# APTOS MODELO PG Residence

Vistoria de Constatação

Data 18/07/2025

## GERAL - Áreas Molhadas (Metais)

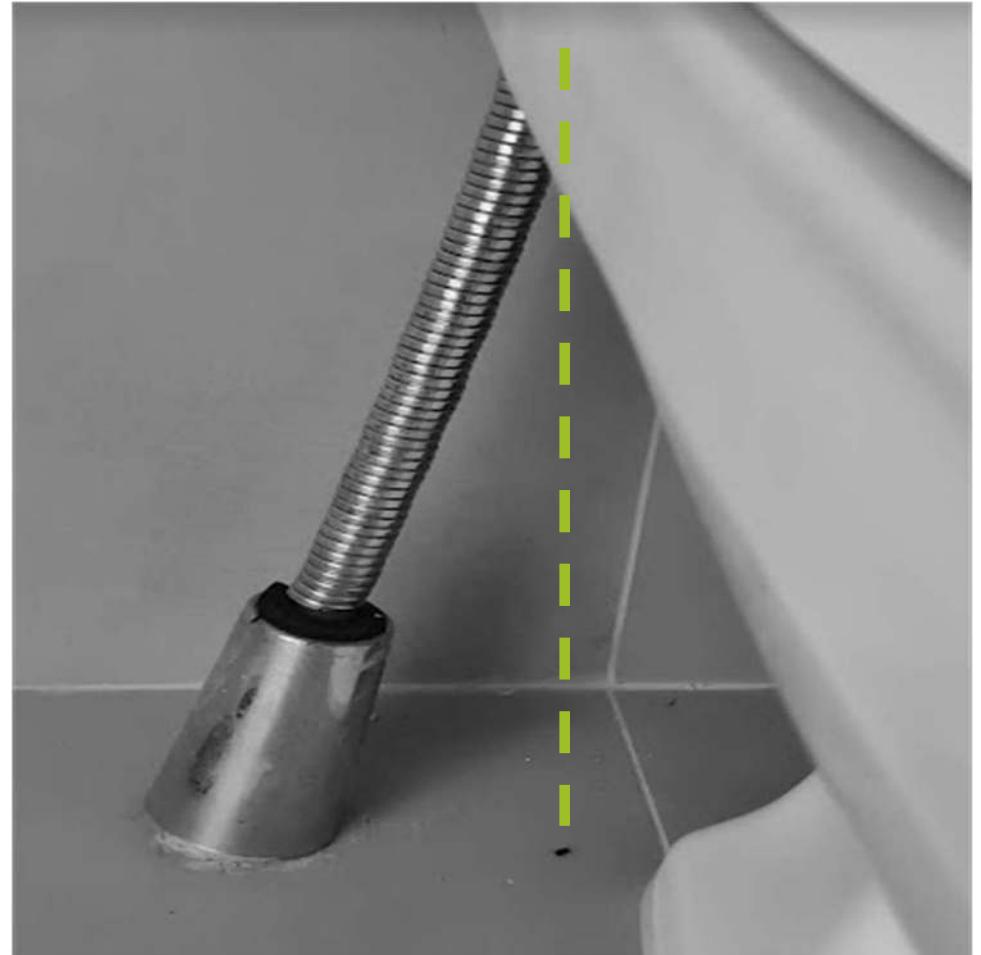
Marca de torneiras divergente de Memorial  
Descriutivo. Memorial descreve Docol.

Marca de torneiras divergente de Memorial  
Descriutivo. Memorial descreve Docol.

## GERAL - Terraço Social/ Área de Serviço (Acabamento textura)

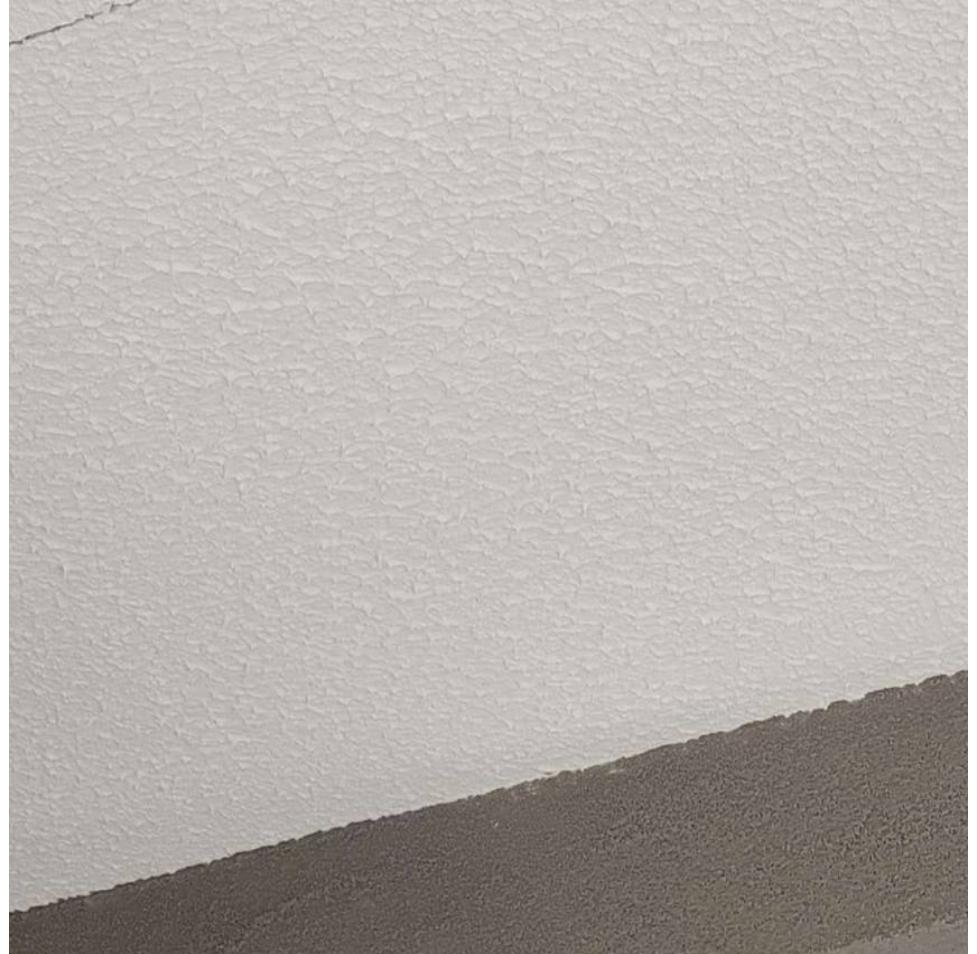
Área de serviço – Acabamento de textura

Terraço Social – Acabamento de textura

## GERAL – Caixilho (Riscos e Danos)

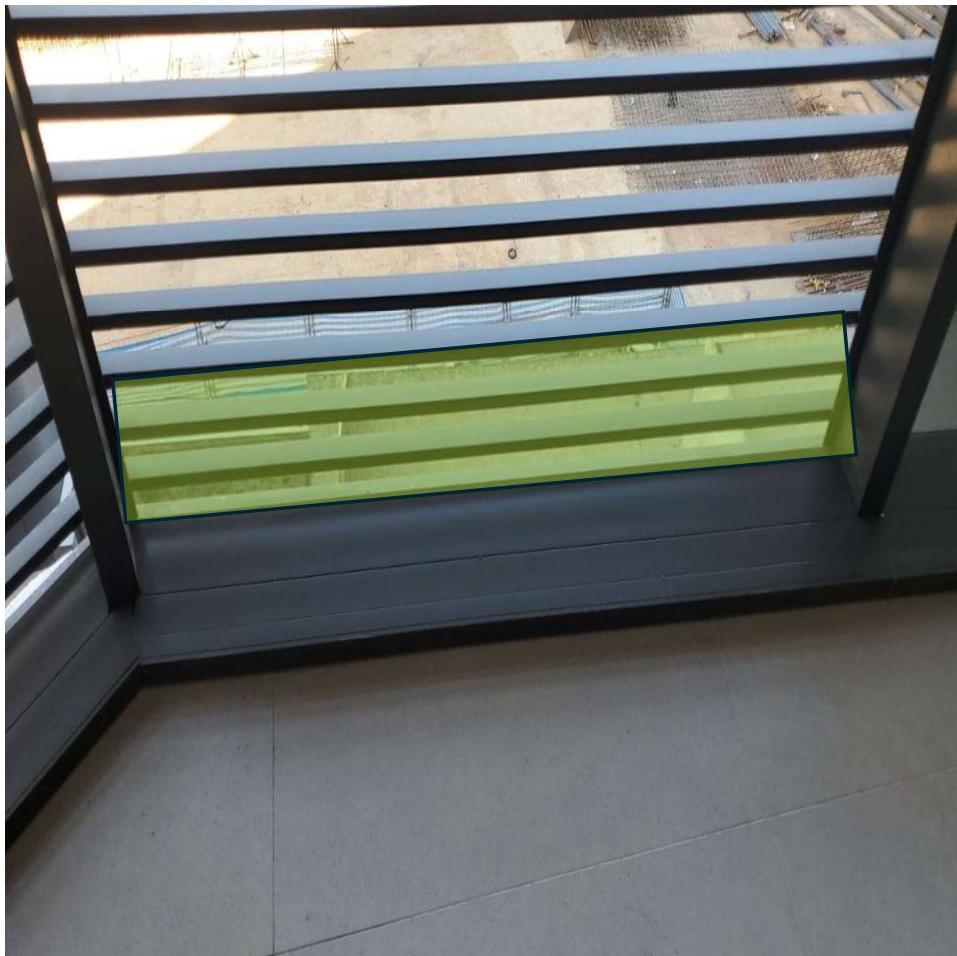
Danos caixilho.

Riscos caixilho.

Figura 8 – Espaçamento entre perfis horizontais

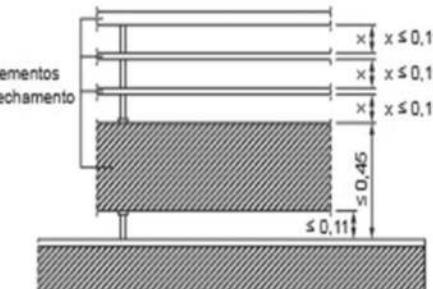
Norma NBR 14718 prevê componente de fechamento afim que não haja escalada.

4.4.2.2 A configuração do guarda-corpos deve prever componente de fechamento posicionado no lado interno, na medida em que haja apoios que permitam a escala até a altura de 0,45 m, inclusive para guarda-corpos com desenhos ornamentais.

O espaçamento entre perfis ou elementos horizontais não pode exceder 0,11 m, conforme a Figura 8.

## Geral - Área de Serviço (Guarda Corpo)

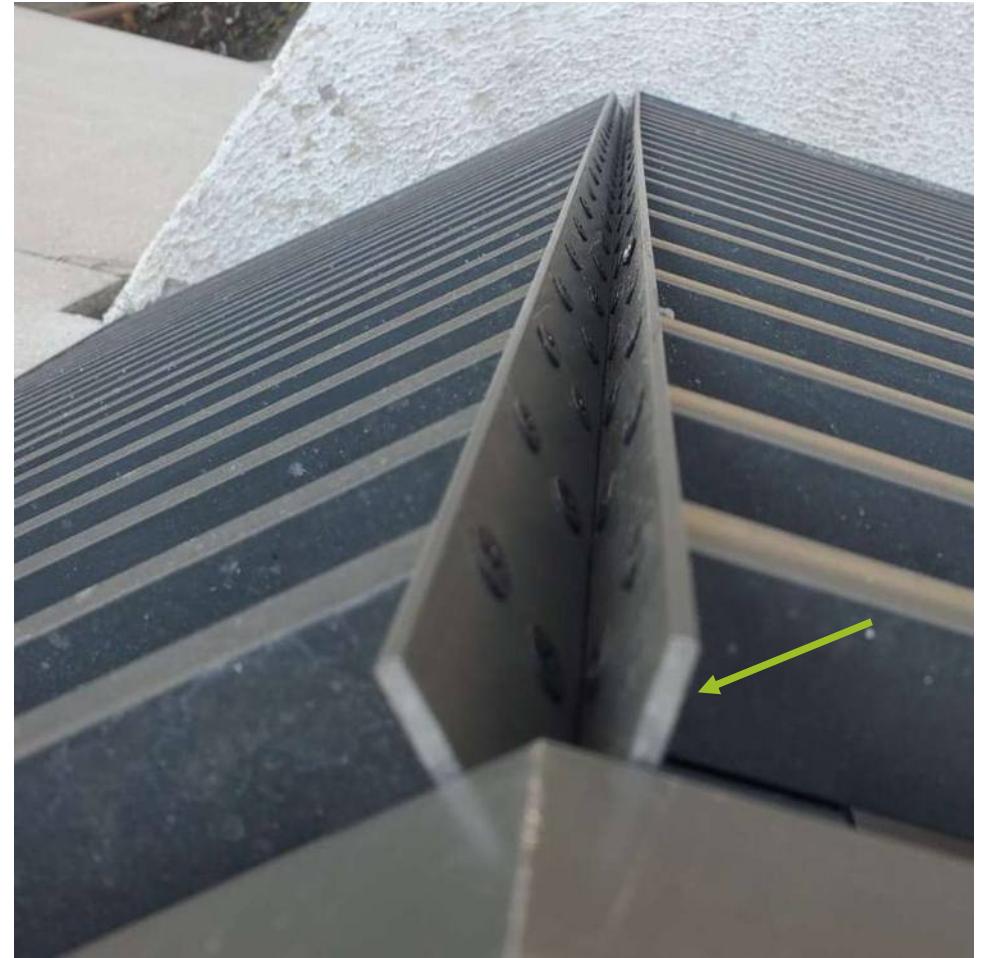
Acabamento no encontro de guarda corpo.

Ausência de acabamento topo de perfil.

## Geral - Área de Serviço (Localização Grelhas ventilação de Shaft)

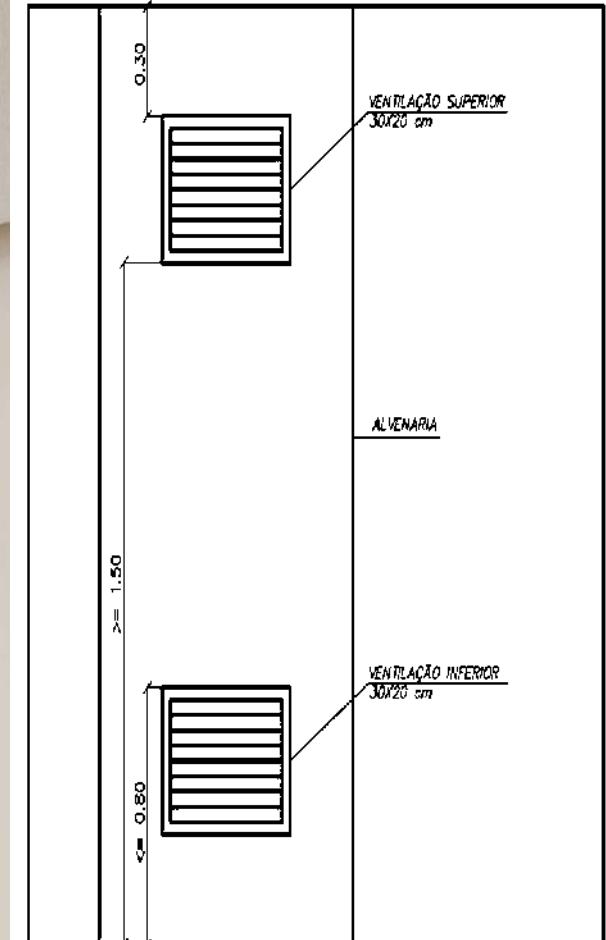
Altura das grelhas desacordo com projeto. Atualizar projeto.

## GERAL - Área de serviço (Acabamento de alvenaria)

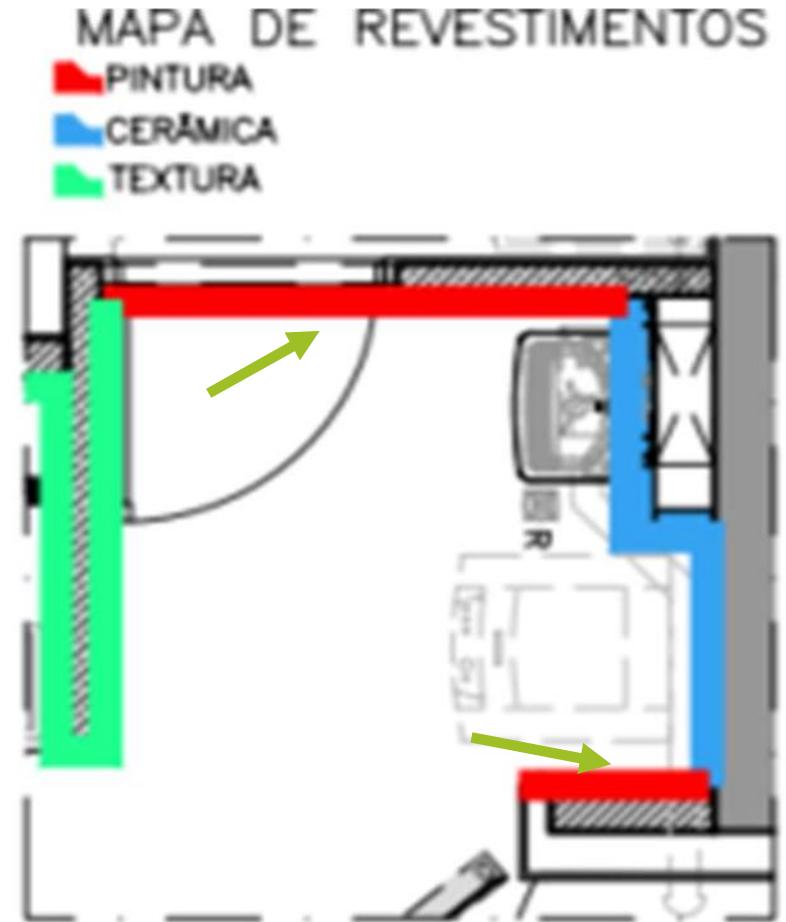
Desacordo com projeto. Parede fundo da Área de serviço projeto prevê pintura In loco textura. Ajustar Projeto. Apresentar amostra do fechamento GRC na cor branca.

## GERAL - SUGESTÃO (TERRAÇO)

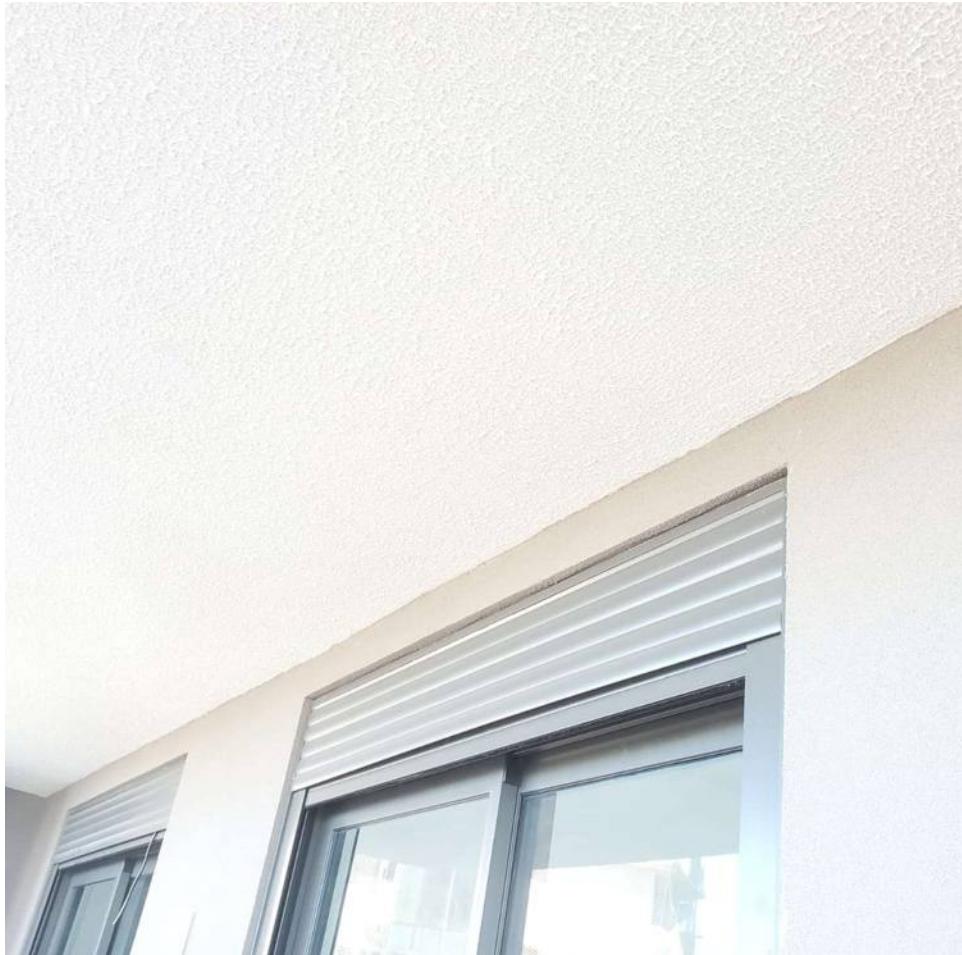
Teto - Textura lisa (suave e uniforme). Será realizado amostra em um apartamento.

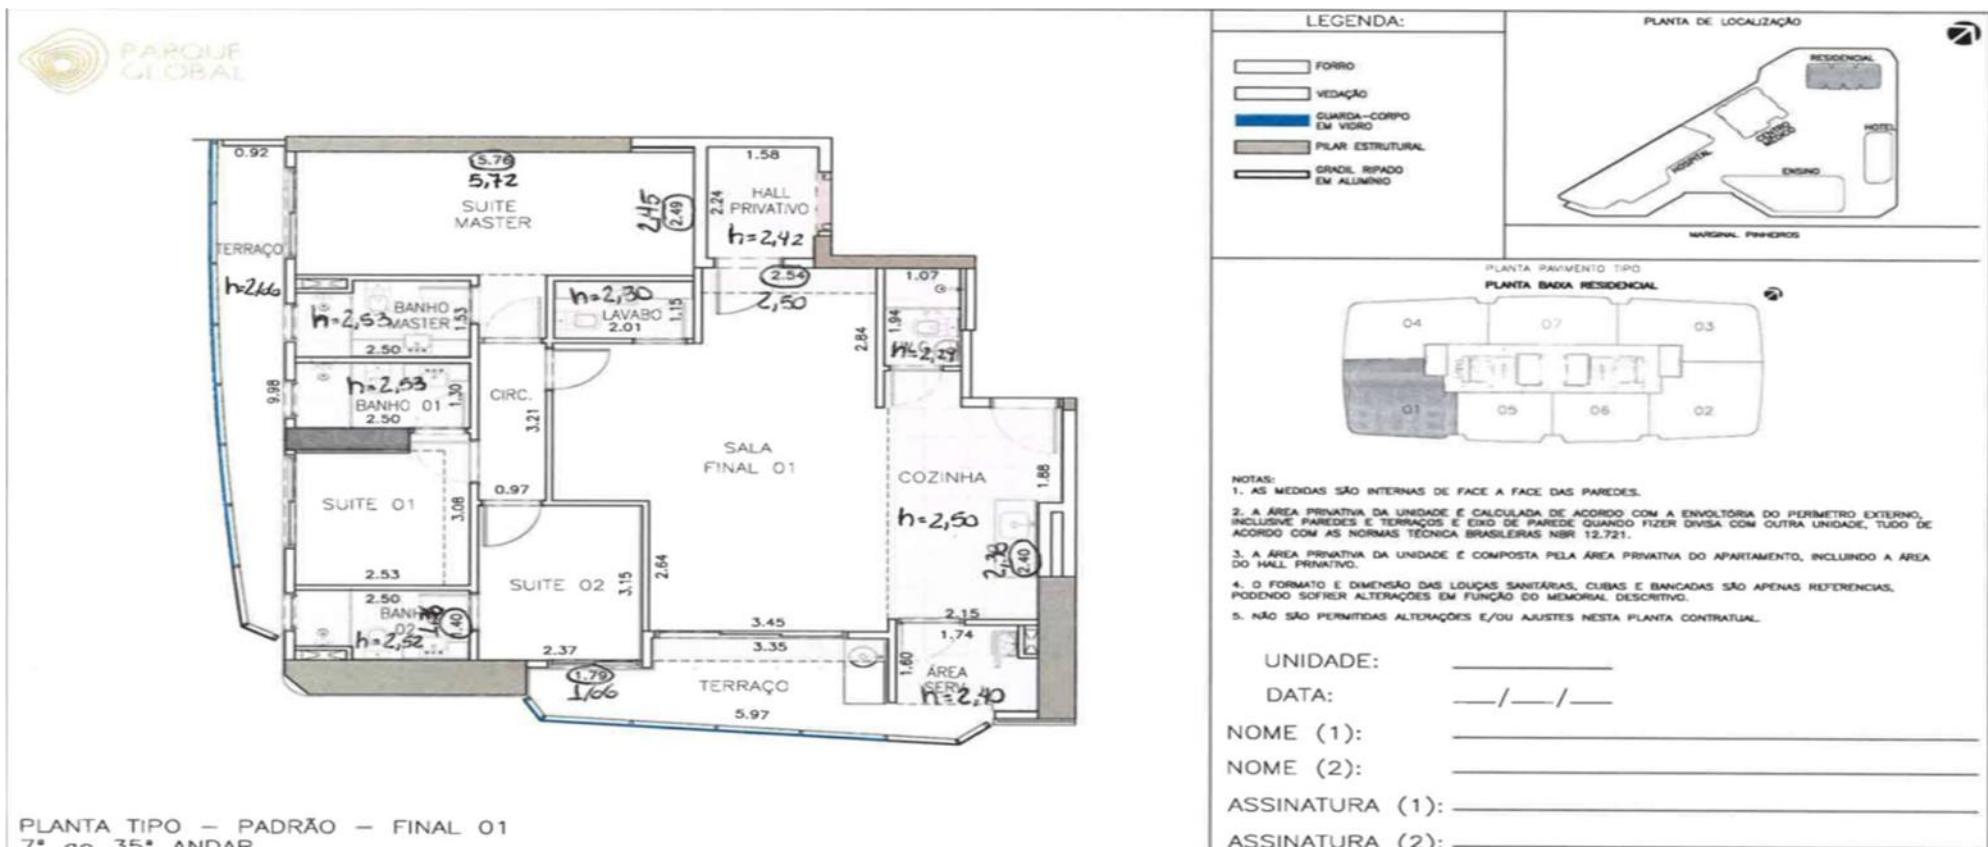
OBRA FECHO CONCHA / PROJETO MULTIPONTO  
PERSIANA EMPERRANDO

## FINAL 1 – Banho Master

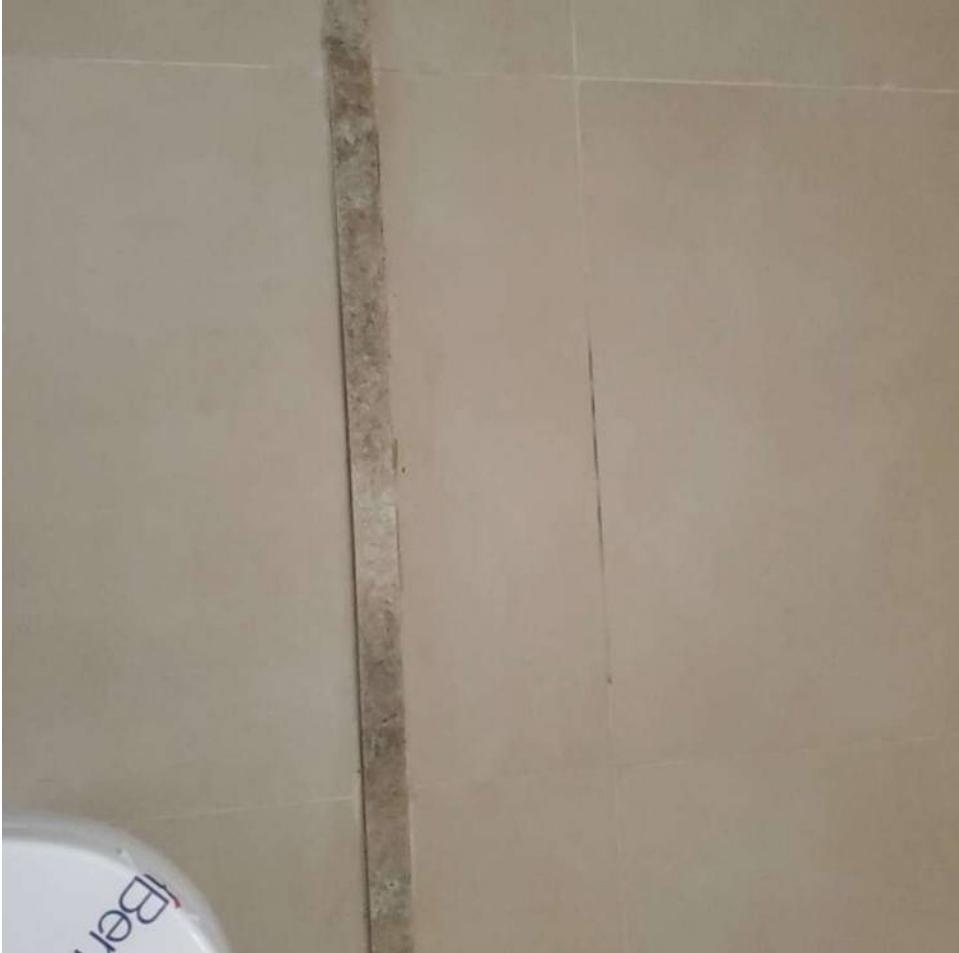
Ausência de ponto de iluminação no forro.

Revestimento cerâmico danificado.

## FINAL 1 – Banho 2

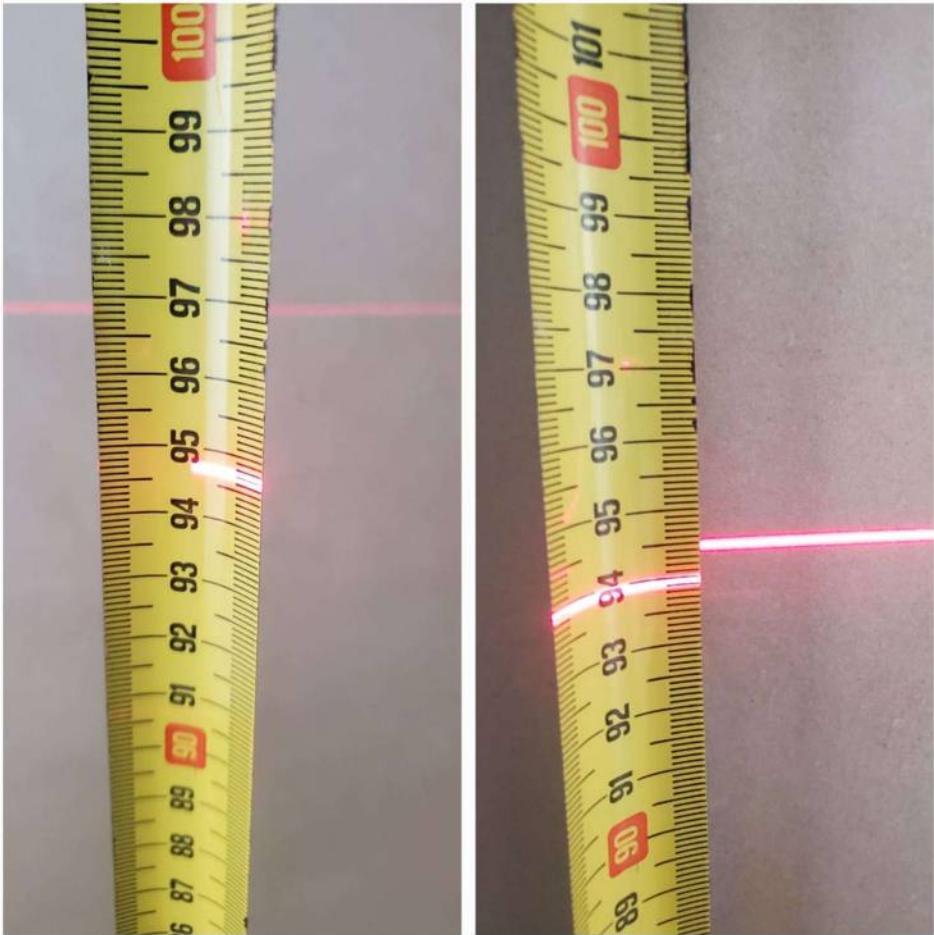
Acabamento revestimento cerâmico .

Ausência de revestimento cerâmico.
